Appendice A
Parere Tecnico Istruttorio della
Soprintendenza Speciale per il Piano
Nazionale di Ripresa e Resilienza del
Ministero della Cultura (Nota Prot. No.
MiTE-2022-0149039 del 28 Novembre
2022)

Doc. No. P0030780-1-H9 Rev. 1 – Luglio 2023

Oggetto: [ID_VIP: 8617] **PROVINCIA DEL SUD SARDEGNA (comuni di Escolca, Esterzili, Furtei, Gergei, Mandas, Nurri, Orroli, Sanluri, Segariu, Serri, Villamar e Villanovafranca) – “Taccu sa Pruna” – Impianto di accumulo idroelettrico mediante pompaggio ad alta flessibilità, con le relative opere di collegamento di competenza dell'utente e di necessaria connessione alla RTN.**

Parere tecnico istruttorio della Soprintendenza speciale per il PNRR.

Figura 15 Sezione geologica lungo l'asse delle vie d'acqua

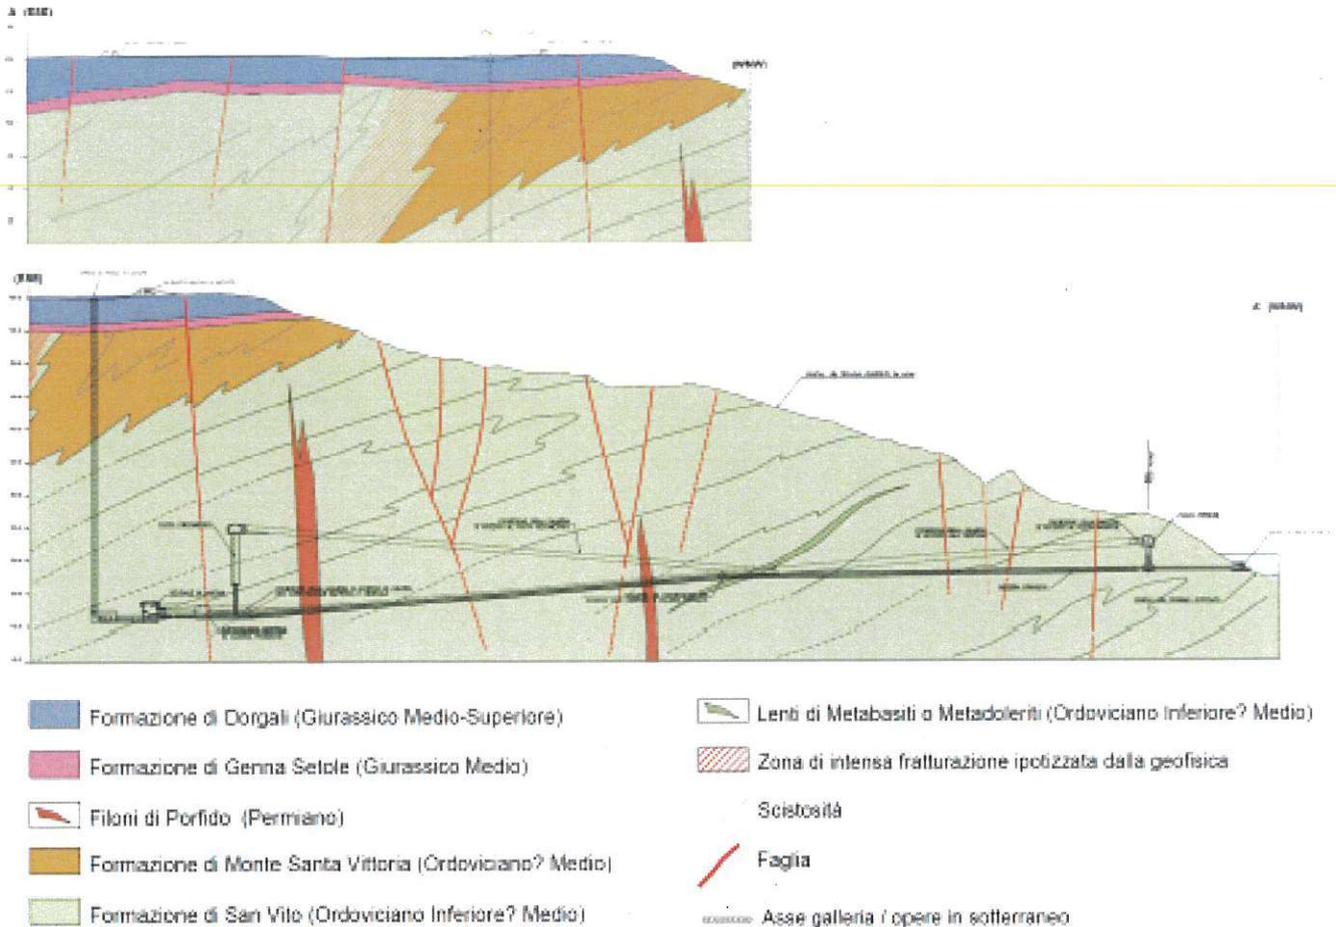
CONSIDERATO che le opere previste comportano una fase realizzativa di particolare complessità ed invasività rispetto al patrimonio culturale interessato (sia riferito alla Parte II che alla Parte III del D.Lgs. n. 42 del 2004), dovendosi anche realizzare vastissime opere in sotterraneo con relativa gestione delle rocce da scavo:

Figura 33 Sezione tipo del rilevato

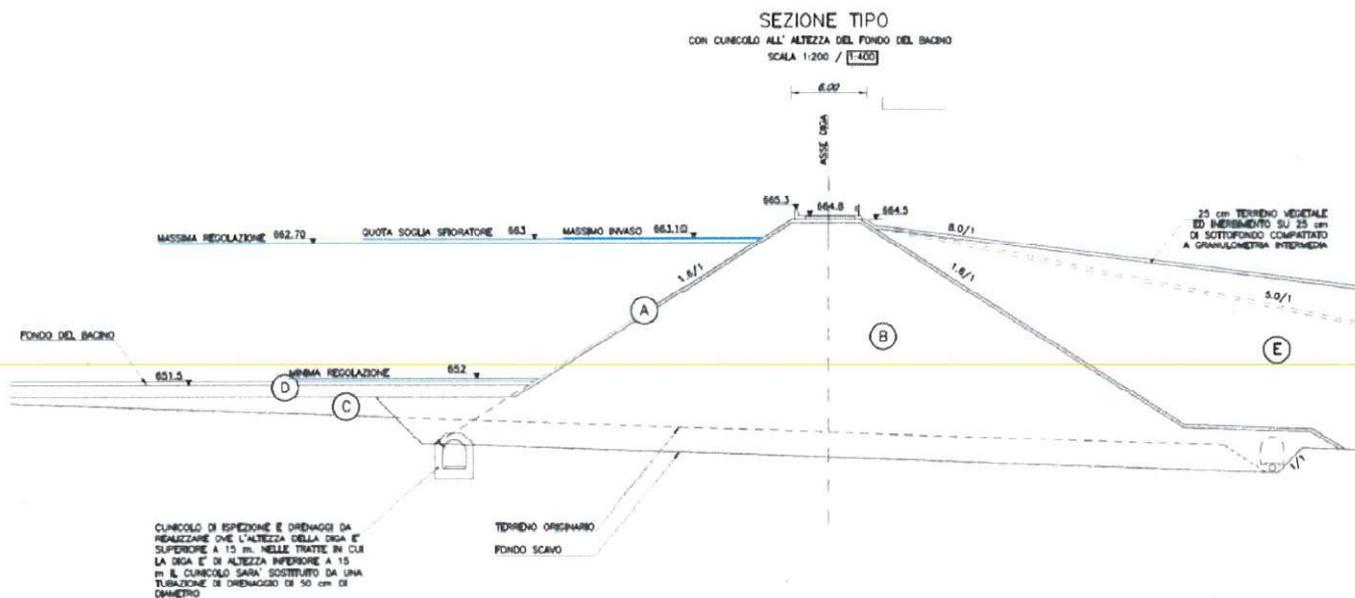
(da *Relazione paesaggistica*, elaborato n. P0030780-1-H4, p. 56, con rappresentata la sezione tipo del nuovo invaso di monte di circa 650 m di lato e per una altezza dei relativi argini di circa 17 m nel lato sud)

CONSIDERATO che le sponde del nuovo invaso di monte (vedi lettera "A" della figura soprastante) saranno ricoperte con geocomposito e uno strato di 25 cm di pietrisco, la cui tenuta nel tempo, stante la pendenza del relativo rilevato (pari a 1.6/1), si mostra assai problematica (come già osservato dalla Regione Autonoma della Sardegna con riguardo anche ai diversi e molteplici cicli di carico e scarico dello stesso invaso – v. punto 12 delle osservazioni regionali del 14/10/2022), tanto da potersi ritenere che lo stesso geocomposito diventi l'elemento predominante della visione dell'invaso interno nelle fasi di svuotamento, mostrando una visione paesaggistica di assoluta artificialità dell'opera realizzata, la quale, d'altronde, non risulterà neanche come un nuovo elemento paesaggisticamente godibile dal pubblico, in quanto lo stesso invaso sarà circondato da una recinzione affinché il transito sia consentito solo al personale autorizzato.

Figura 24 Aerofoto con indicazione delle principali infrastrutture viarie interessate dalle opere in progetto

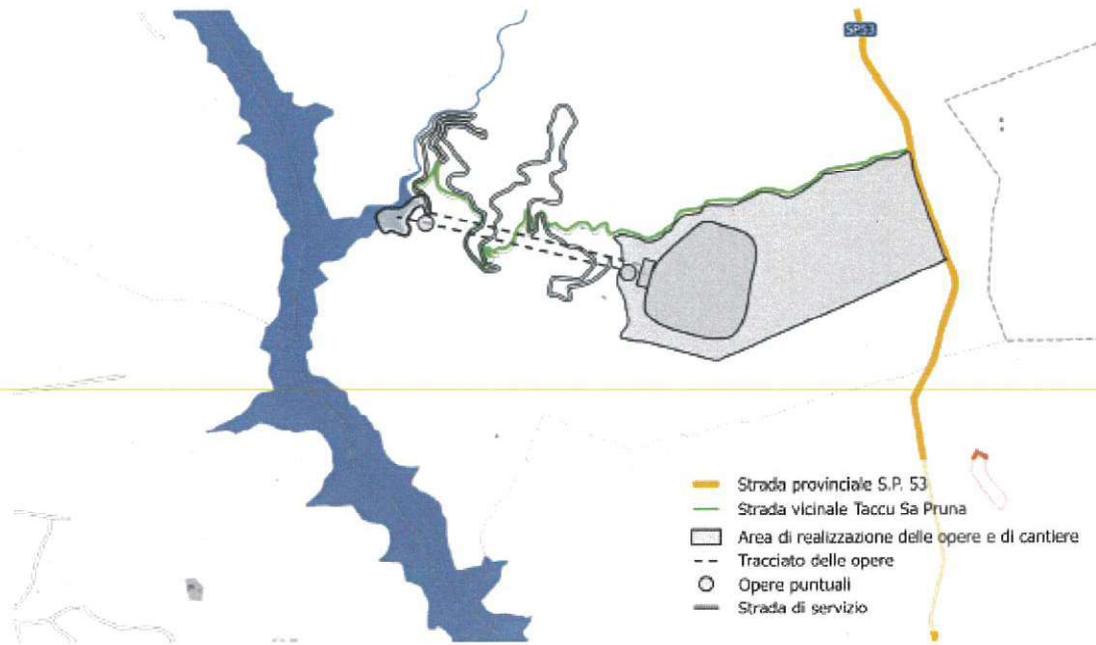
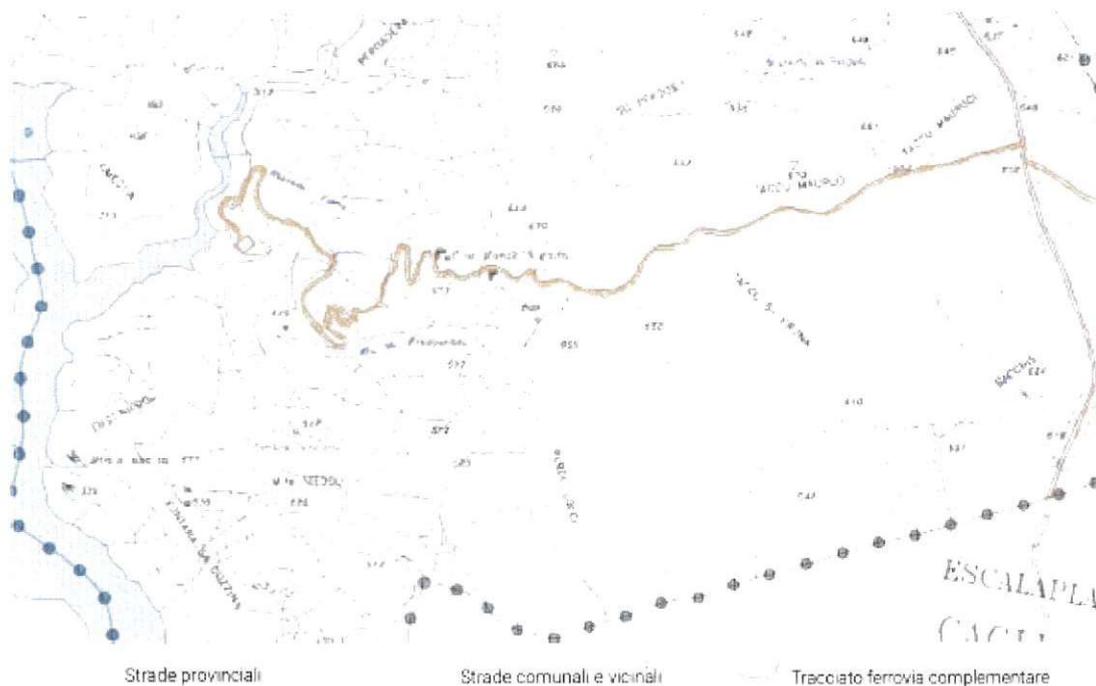
CONSIDERATO che tra le opere previste vi è anche la realizzazione di un nuovo tratto di viabilità (sostitutiva, sia per il tracciato che la larghezza e fondo, di quella esistente costituita da una vicinale denominata Taccu Sa Pruna), che consenta di collegare l'area del bacino di monte con l'imbocco a valle della galleria di accesso alla centrale in progetto. Tale nuova strada avrà una lunghezza di circa 8 km, con un tratto in nuova galleria per circa 700 m, il tutto posizionato sulle pendici assai caratteristiche dal punto di vista paesaggistico del sottostante bacino del Nuraghe Arrubiu (Flumendosa), con la necessità di effettuare nuove opere di allargamento e in galleria che si collocano quindi su versanti assai acclivi, mediamente superiori al 40%, che si affacciano sul lato orientale dell'invaso Nuraghe Arrubiu. Il soprassuolo di tale versante si evolve, man mano che ci si avvicina al lago, da vegetazione arbustiva, costituita da macchia bassa a prevalenza di cisto, olivastro e lentisco, a bosco-macchia, con prevalenza di olivastro e fillirea e notevole presenza di alto fusto di leccio, dove la copertura boscata è pressoché totale a costituire supporto a protezione del suolo dal rischio d'erosione. La nuova strada avrà una sezione media di 6,5 m, con sbancamenti in trincea o con rilevati che si estenderanno anche per 10 m di larghezza (v. elaborato *Strada collegamento bacino di monte – Bacino di valle - Sezioni tipo*, n. 1351-K-FN-D-01-0), al fine di renderne possibile la realizzazione su un pendio assai acclive come sopra descritto (v. l'immagine sopra riportata nel presente parere tecnico istruttorio da *Progettazione paesaggistica – Studio preliminare di inserimento paesaggistico*, p. 76, particolare) :

CONSIDERATO che le opere di nuova viabilità (anche in galleria) non sono in alcun modo adeguatamente descritte nei relativi impatti significativi e negativi rispetto all'area tutelata per legge ai sensi dell'art. 142, comma 1, lett. c) e g), del D.Lgs. n. 42 del 2004, pur rappresentandosi come di particolare invasività per lo stesso contesto paesaggistico tutelato, anche sulla base della legge regionale n. 45 del 1989 (articolo 10-*bis*), in quanto contesto collocato nella fascia di rispetto di cui alle sponde del Flumendosa, che genera l'omonimo lago Basso:

Figura 3.15: D.G.R. No. 59/90 del 27 Novembre 2020 – Allegato d tavola No. 39

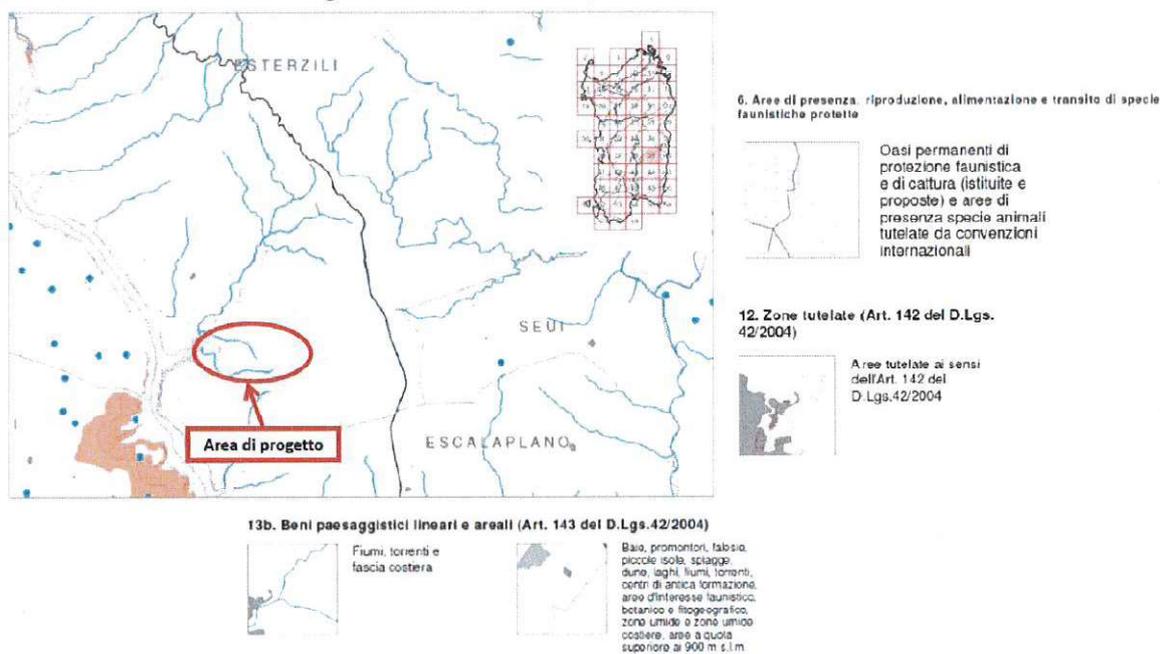
CONSIDERATO, pertanto, che l'impianto industriale di cui trattasi si colloca in aree dichiarate "non idonee" per l'installazione di impianti a fonti rinnovabili ai sensi del decreto ministeriale 10 settembre 2010, come determinato dalla Regione Autonoma della Sardegna con la D.G.R. n. 59/90 del 27 novembre 2020:
